গণপ্রজাতন্ত্রী বাংলাদেশ সরকার
শ্রম ও কর্মসংস্থান মন্ত্রণালয়
কলকারখানা ও প্রতিষ্ঠান পরিদর্শন অধিদপ্তর

ক্যাপ পর্যবেক্ষণের তথ্য

কারখানার নাম	জ্যাকেন্ট টেক্সটাইলস লিঃ
ঠিকানা	Baniarchala, Mahona, Mouza # 3, Vabanipur, Gazipur
কারখানার কোড	GZP137
কালার কোড

মূল্যায়নের ধরণ: কাঠামোগত মূল্যায়ন পর্যবেক্ষণের তারিখ: ১৬-০২-২০২৩

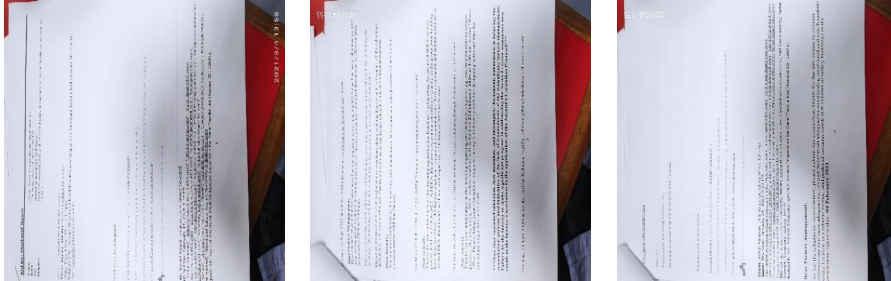
পরিদর্শন পর্যবেক্ষণ	Building 2 Approval drawing, full set of architectural drawing, soil test reports, as Build drawing of machine layout plan and floor load plan has not been found.
ক্যাপ আইটেম ক্যাটাগরি

কার্যক্রম	Structural engineer to prepare full set of structural drawing, as built drawing and prepare/update calculations showing the structural adequacy of the floor system taking into account the factory design imposed loading and the as built structure. Develop set of as-built drawings showing structure details, loading, dimensions, levels, foundations and framing on Plan, Section and Elevation drawings.
সুপারিশের তথ্যসূত্র	
কারখানার কার্যক্রম	Already we have completed.
অগ্রাধিকার	প্রয়োজ্য নয়
চূড়ান্ত সমন্বয়সীমা	-
সংশোধিত সমন্বয়সীমা	০১-০১-১৯৭০
অগ্রগতির অবস্থা	সংশোধিত
মন্তব্য	04.03.2021: Designs and drawings were submitted to RSC for review. Since then no response from RSC. Designs were not available on site. 22-05-2022: Completed. 16-02-2023: Completed.
